CONSEIL SCIENTIFIQUE RÉGIONAL DU PATRIMOINE NATUREL

Objet : Projet EDF stockage de gaz Salins des Landes

Le CSRPN, réuni en séance plénière le 4 janvier 2012, a décidé d'apporter des éléments contributifs au débat public concernant le projet cité en objet. Suite à l'examen des différents documents en notre possession, nous souhaitons attirer votre attention sur un certain nombre de points.

Fig. 1.

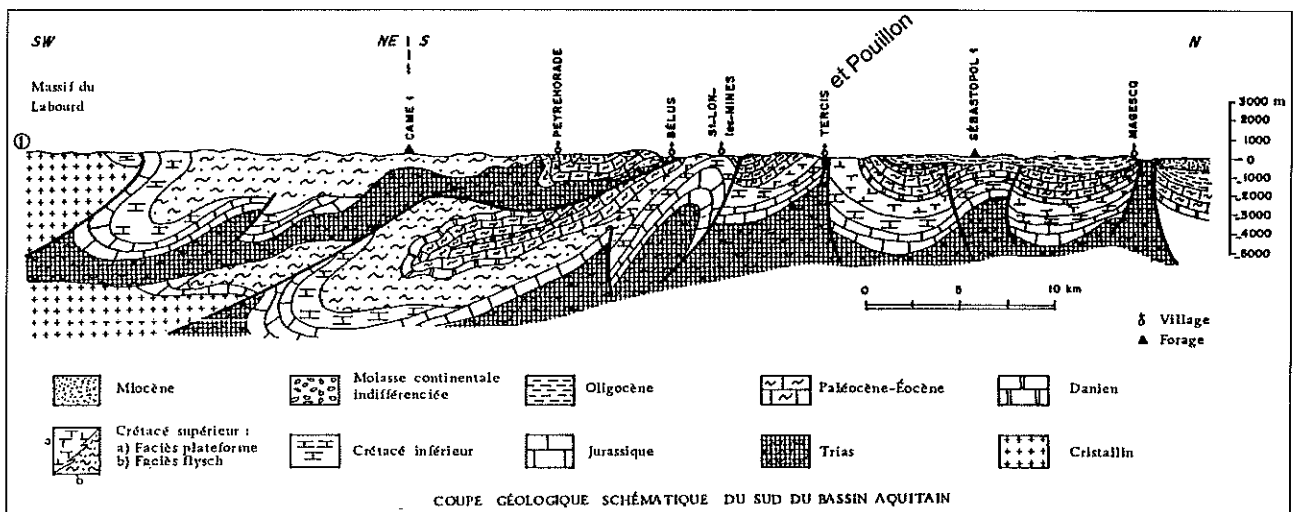
cette instabilité. Ces événements, survenus au Tertiaire, ont entraîné le déplacement vers le Nord, **sur plus de 20 km**, du front de chevauchement nord-pyrénéen, qui s'observe largement au Nord de Peyrehorade. C'est dans ce compartiment très déformé, fracturé et plissé, que s'observe la plus grande fréquence des structures tectoniques (cf. figures 1 à 3 ci-dessous) :

- * pli couché de Peyrehorade,
- * lames triasiques chevauchantes à Bélus,
- * anticlinal crétacé de St-Lon-les-Mines (prolongé à l'Ouest par la ride de Saubrigues),
- * diapir perçant de Pouillon-Bénése,
- * anticlinal crétacé (à cœur diapirique) de Tercis,
- * diapir de Dax,
- * anticlinal de Sébastopol à St-Paul-lès-Dax,
- * diapir sub-perçant de Magescq,
- * diapir triasique de Thétieu...

FIGURE 2 (Zolnai, 1975)
Carte géologique.
Geologic map.

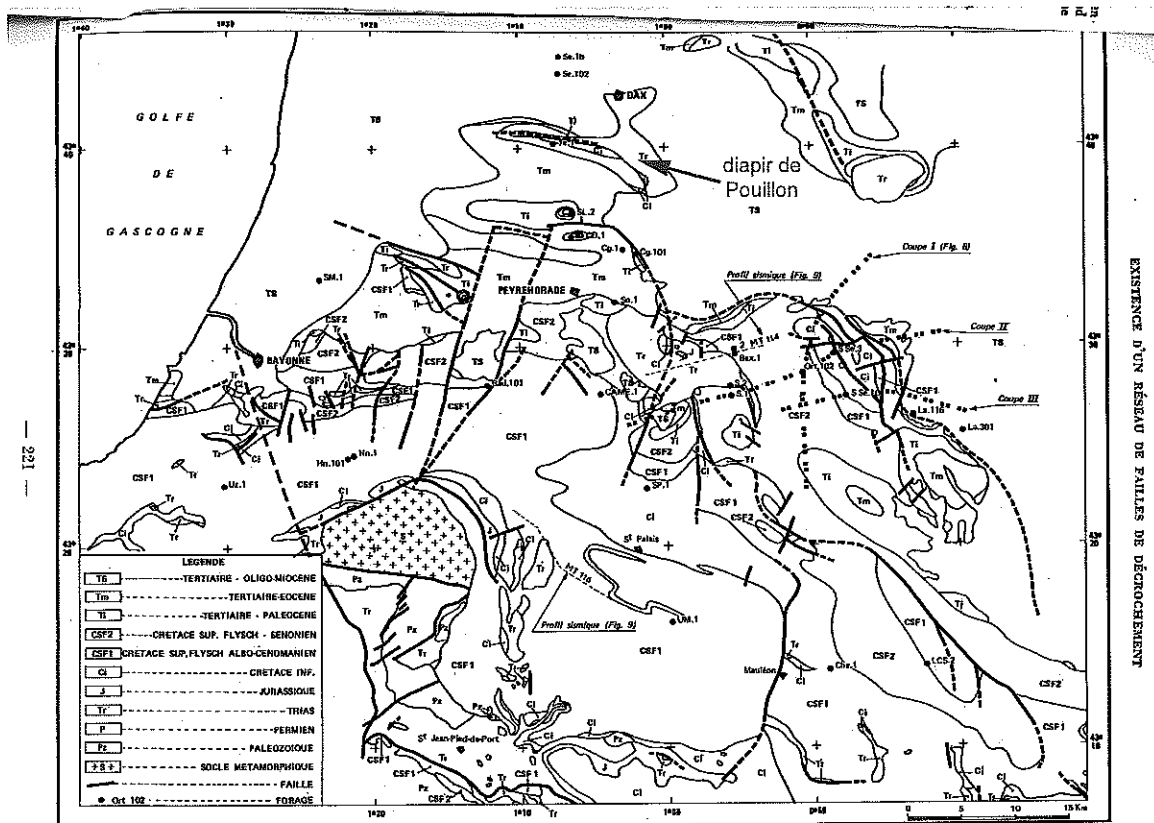
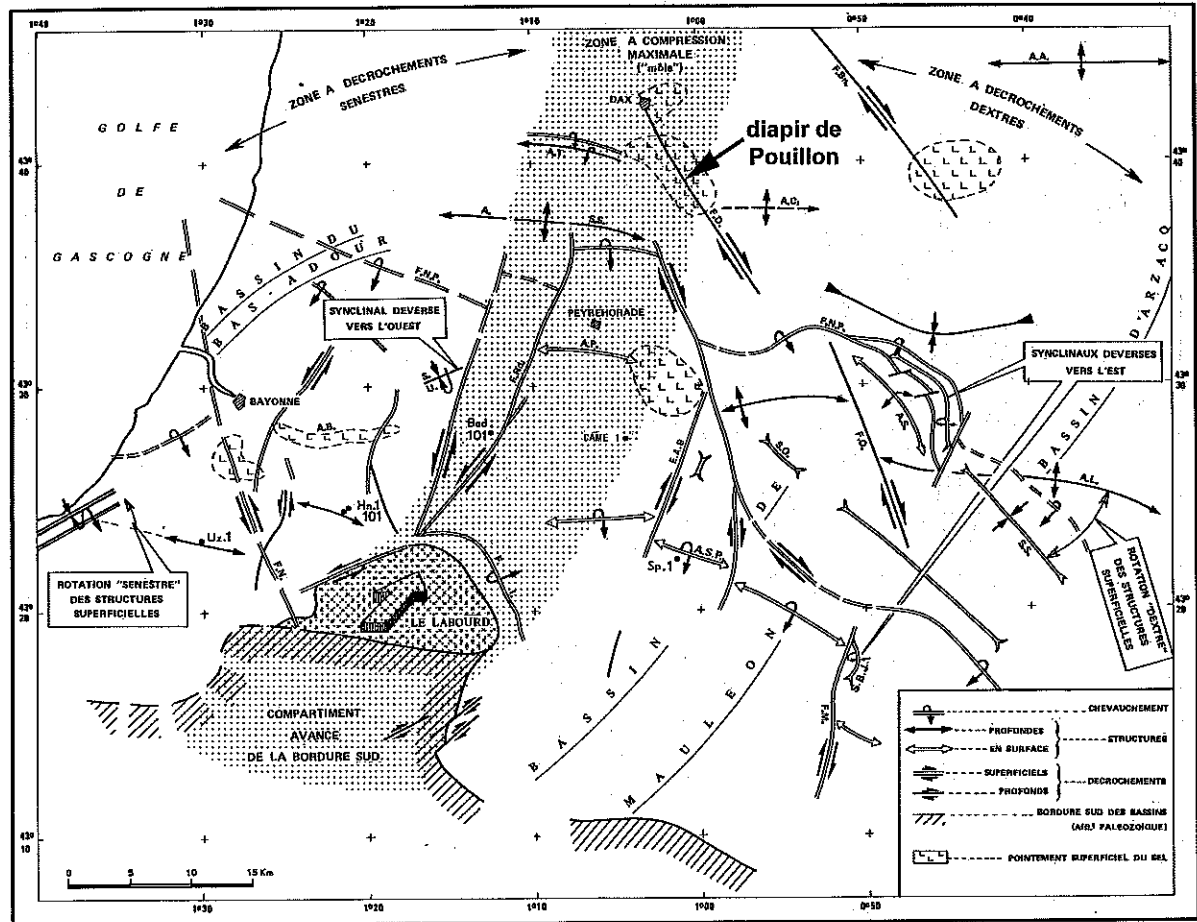
Nous renvoyons à l'étude détaillée de G. Zolnai (1975) pour des compléments de données tectoniques. Les phases majeures de déformations tectoniques se situent à l'Éocène, mais aussi à la fin de l'Oligocène, et à la fin du Miocène moyen (-11 millions d'années), et des rejeux liés à une néotectonique (récente) active ont été mis en évidence régionalement (en particulier sur les bordures du diapir de Pouillon et en divers autres points de Chalosse; cf. publications de Zolnai, Le Pochat, Kieken, Capdeville, Cahuzac, Dubreuilh, Thibault, etc.).
